Aménagement de Cornavin

Réaménagement des espaces publics à Cornavin

L'ATE Genève a examiné avec intérêt les informations actuellement disponibles, relatives au projet de réaménagement des

- 1 Accès aux trains
- 2 Passage de Montbrillant avec arrêt des TPG
- 3 Arrêt des TPG «Gare Cornavin» au bas de la rue de la Servette et arrêt «Lyon»
- 4 Boucle de rebroussement pour les trams
- 5 Rue des Terreaux-du-Temple avec arrêt de tram «Mercier»

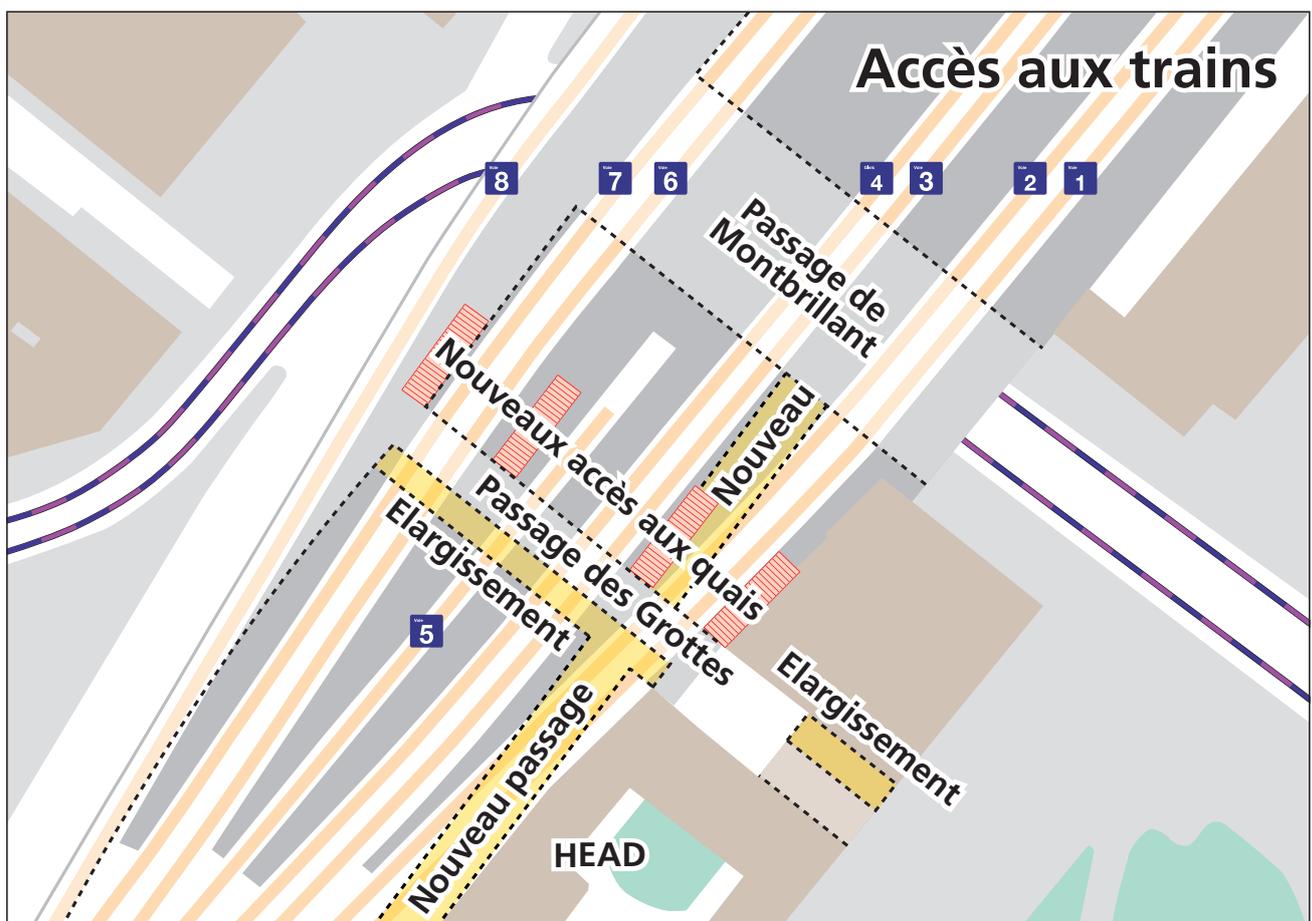
Par rapport à la situation actuelle le projet ajoute de nouveaux accès aux quais aériens de la gare sur son côté nord-est, à partir du passage des Alpes. Or, les principaux flux d'utilisateurs des trains se situent globalement autour d'un axe représenté par le passage de Montbrillant. Par ailleurs l'arrêt TPG au bas de la rue de la Servette ne dispose pas d'accès faciles et rapides à ces quais.

Nous jugeons indispensable qu'il soit possible d'accéder aux divers quais aériens à partir du passage des Grottes revalorisé. Ceci est faisable sans difficulté pour les quais des voies 2/3, des voies 4/5/6 et des voies 7/8. Un accès au quai de la voie 1 nécessiterait peut-être un aménagement plus délicat, mais demeurant dans le cadre du possible. Ceci est d'autant plus important qu'il s'agit

de l'accès aux trains du Léman Express. De cette manière la liaison entre les quais aériens et l'arrêt des TPG au bas de la rue de la Servette est facilitée, en empruntant la partie du passage HEAD entre le passage inférieur de la Servette et le passage des Grottes. On obtient ainsi une meilleure répartition des flux de piétons entre les divers accès aux trains.

Le passage de Montbrillant actuel avec quais latéraux et quai central

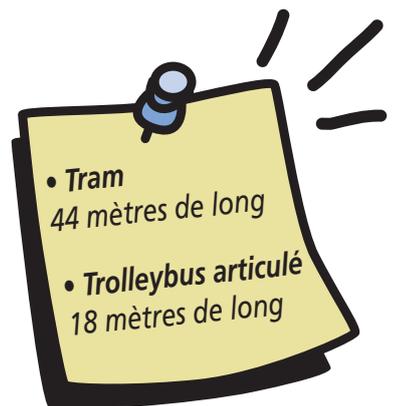
Cet arrêt est actuellement desservi par les lignes de tram 14 et 18. Peut-on envisager que le quai central entre les voies soit supprimé de manière à permettre également aux trolleybus des lignes 3 et 10 d'y faire leur arrêt? Les vélos pourraient ainsi également dépasser les véhicules à l'arrêt. De cette manière:

- les trams 14 et 18 ainsi que les trolleybus 3 et 10 partageraient les mêmes points d'arrêt entre Gare Cornavin et Servette inclusivement. On réaliserait ainsi un axe fort entre Bel-Air et la rue de la Servette;
- Un cisaillement de bus serait évité au carrefour rue de Lyon / rue de la Servette / rue de la Pépinière;

En utilisant toute la longueur entre la place de Cornavin et la place de Montbrillant pour l'arrêt dans le passage il serait possible à un tram et à un trolleybus de faire leur arrêt simultanément (comme c'est déjà le cas aux arrêts dans la rue de la Servette).

3 Arrêt des TPG «Gare Cornavin» au bas de la rue de la Servette et arrêt «Lyon»

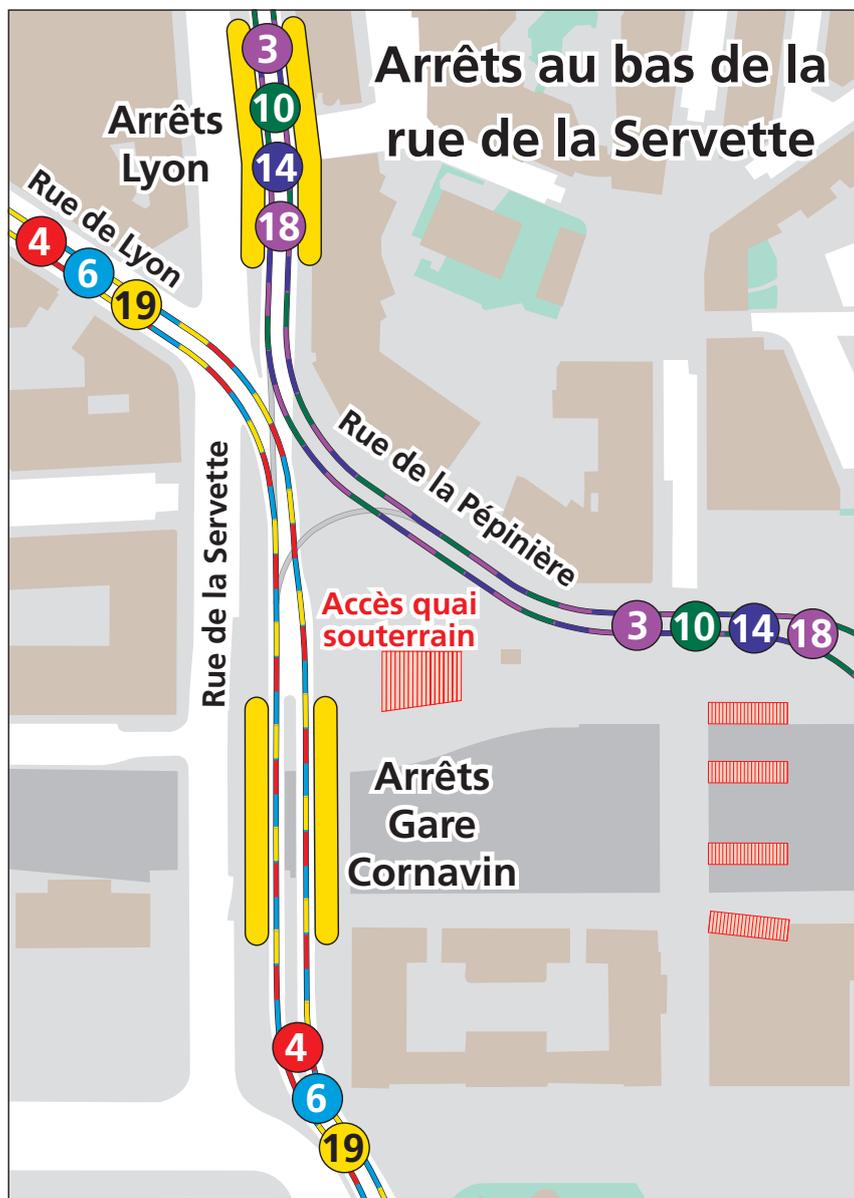
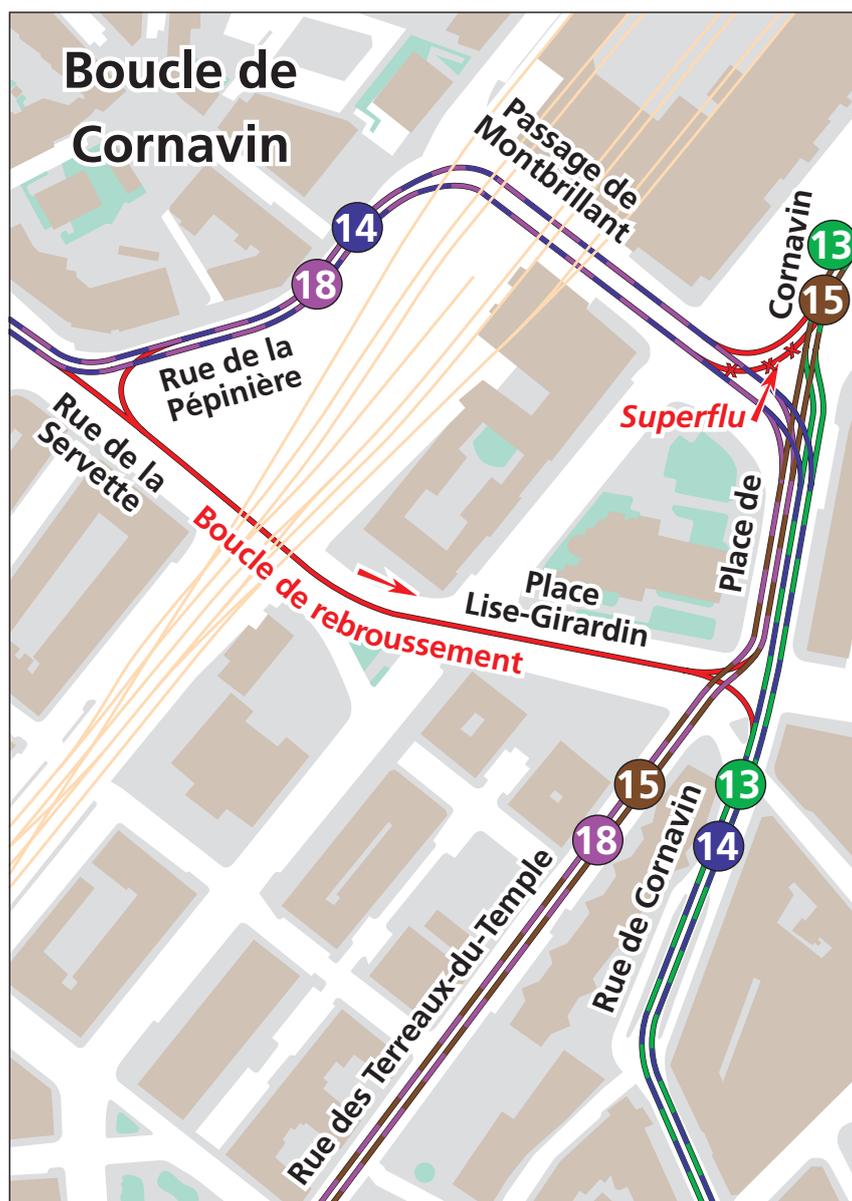
Tenant compte de ce qui précède, cet arrêt est utilisé exclusivement par les lignes de bus parcourant la rue de Lyon (lignes 4, 6 et 19). Dans l'intérêt d'une optimisation de l'interface avec la gare de Cornavin, nous proposons que les pistes réservées aux bus, et dès lors les arrêts pour les deux directions, soient placés dans la moitié nord-est du passage inférieur. De cette manière les usagers des lignes de bus ne traversent pas de chaussée entre les quais de l'arrêt et les espaces piétonniers de la gare. Les flux au carrefour des rues de Lyon, de la Servette et de la Pépinière s'en trouvent simplifiés puisqu'il n'y a plus de cisaillement entre les trams et les bus à cet endroit.

Dans une démarche similaire il est suggéré que l'arrêt «Lyon» des trams 14 et 18 et des trolleybus 3 et 10 sur la rue de la Servette soit aussi placé sur le côté nord-est de cette rue ; le

retour des voies dans leur position médiane sur la rue de la Servette peut alors

être fait à la hauteur de l'intersection avec la rue Louis-Favre.

4 Boucle de rebroussement pour les trams

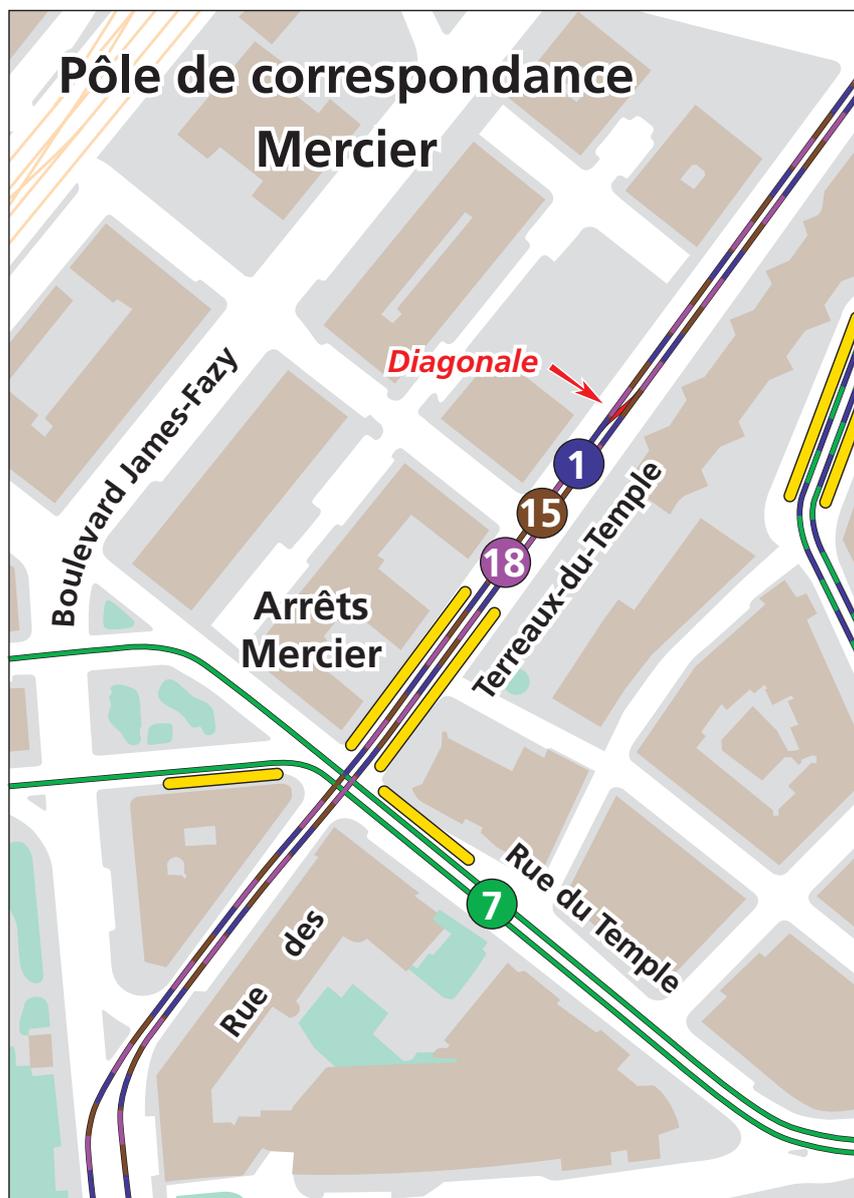
L'aménagement prévu pour les diverses lignes de tram desservant la gare de Cornavin ne prévoit plus de boucle de rebroussement. Au mieux, des diagonales pourraient permettre des rebroussement par changement de sens, qui peuvent péjorer l'exploitation. Pour la robustesse et la flexibilité de l'exploitation des trams dans le secteur, nous proposons de conserver la possibilité de rebrousser par boucle comme suit :

- Une voie unique est posée sur la partie inférieure de la rue de Servette (sur le site propre des bus), dans le passage inférieur, et sur la place Lise-Girardin. Cette voie unique est reliée, au nord est, à la voie descendante de la rue de la Servette et à la voie montante de la rue de la Pépinière, et au sud-ouest, à la voie direction Bel-Air sur la rue de Cornavin, et aux voies direction Nations et Meyrin sur la place de Cornavin.

- Ceci permet des rebroussements de toutes les directions vers toutes les directions, à l'exception de la voie sur la rue des Terreaux-du-Temple en direction de Plainpalais. Pour ce rebroussement (par exemple pour la ligne 15) les trams peuvent emprunter le parcours rue

de Cornavin – rue de Cou-tance – Bel-Air – quai de la Poste pour rejoindre le boulevard Georges-Favon.

- La pose de cette boucle permettrait aussi de construire aisément la galerie raccordant la mezzanine de la gare souterraine à la galerie MetroShopping, sous le passage de Montbrillant.

Pendant les

travaux de construction de cette galerie, les trams venant de Meyrin utiliseraient la voie sur la partie inférieure de la rue de la Servette, les trams montant vers Meyrin utiliseraient la voie 'de gauche' dans le passage de Montbrillant, à l'aide d'aiguillages de chantier de part et d'autre du passage.
